Demande de modification de PASH

**Commune de Léglise - Village de Behême – Rue du relais de la
Damzelle**

Rapport

IDELUX Eau
Service d'Aide aux Communes
Le 17/06/2020

1.2. Cartes

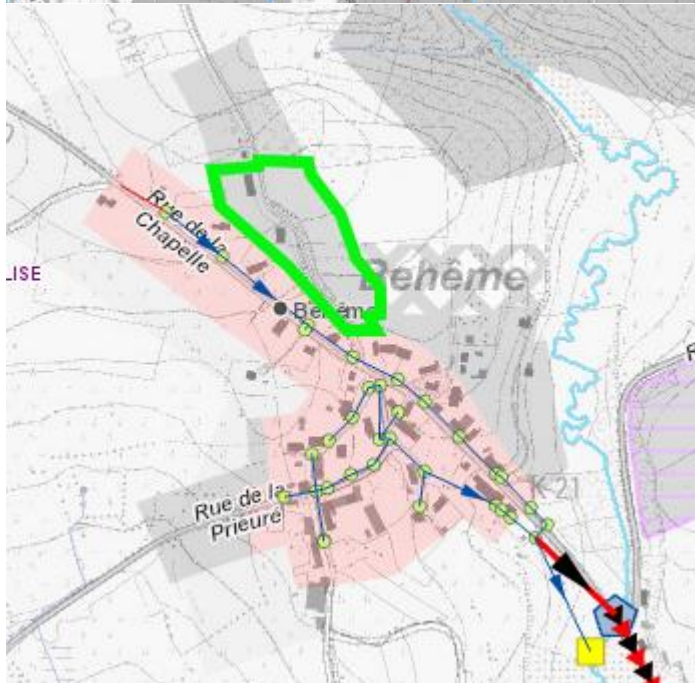
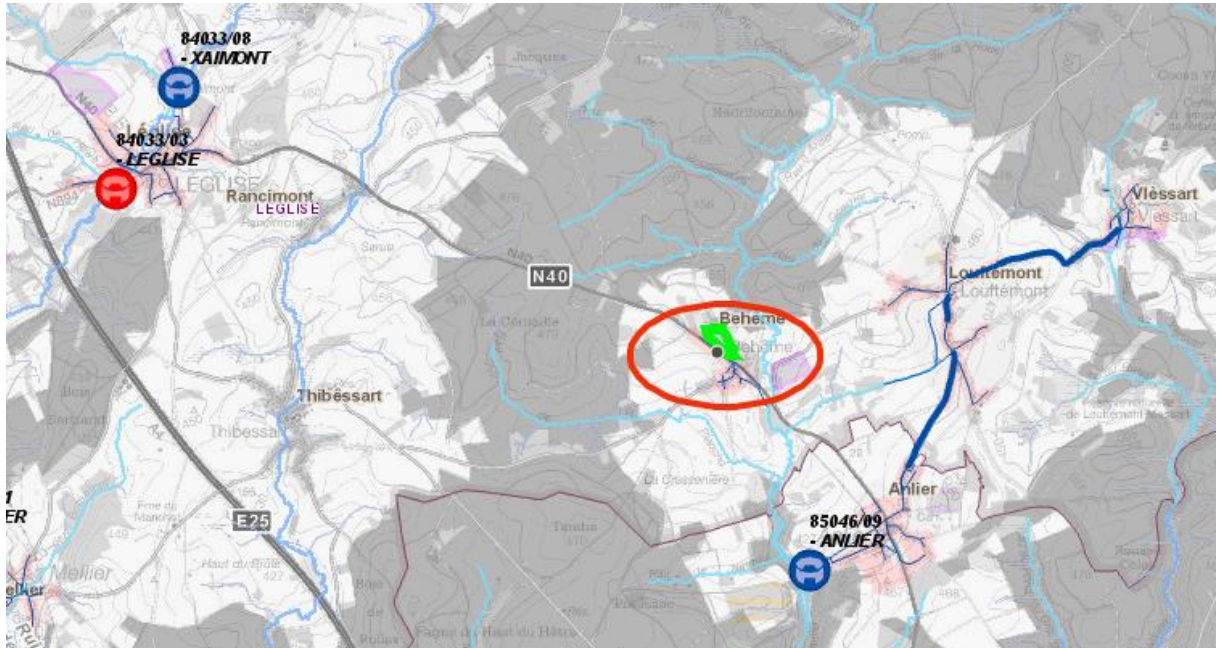
La demande de modification de PASH porte sur une partie de la rue du relais de la Damzelle (actuellement 5 habitations) à Behême en zone d'assainissement autonome dans la commune de Léglise.

- aucun SEI n'est installé dans cette partie de la rue ;
- un égout gravitaire pourrait être posé et serait raccordé à l'égouttage public présent dans la rue de la Chapelle ;
- le potentiel logement est estimé à environ 40 EH ;
- le refoulement des eaux usées de Behême est repris au programme d'investissement 17-21 de la SPGE afin d'amener ces eaux à la STEP d'Anlier ;

il est proposé d'orienter une partie de la rue du relais de la Damzelle en zone d'assainissement collectif.
